## Godkjenning - GBNR 23/1 - Løyve til terrenginngrep og planering - Frekhaug

**Administrativt vedtak. Saknr: 106/2019**

Kartutsnitt av areal der utbetringar må gjennomførast:

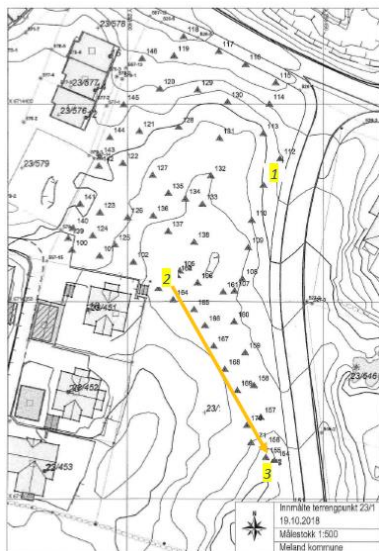
Administrasjonen var, saman med ansvarleg søkjar Tysseland Arkitektur, Staren og Boligbygg Vest på synfaring igjen den 06.06.2019 for å finne ein løysing på korleis ein betre kan handtere faren for flaum og overvannsproblematikken rundt pumpehuset.

Frå administrasjonen var VA-ingeniør med for å rettleie, og det ble særleg påpeikt tre punkt som måtte betrast:

1. Kum (1) må løftast 80-100 cm i forhold til dagens situasjon.
2. Kummer nede ved pumpehuset (2); rist på eine av dei tre kummene byttast ut med eit tett lokk. Kum nærast pumpehuset skal endrast til 60 kum med sandfang.
3. Terrenget må senkast og det må lagast flaumgate med avrenning med fall ca. 1:100 mot opning av eksisterande elveløp/bekk/spillvassleidning (3).

- 1. Kum (1) løftes 80-100 cm i forhold til dagens situasjon.*
- 2. Kummer nede ved pumpehuset (2); rist på eine av dei tre kummene byttast ut med eit tett lokk. Kum nærast pumpehuset skal endrast til 60 kum med sandfang.*
- 3. Terrenget må senkast og det må lagast flaumgate med avrenning med fall ca. 1:100 mot opning av eksisterande elveløp/bekk/spillvassleidning (3).*
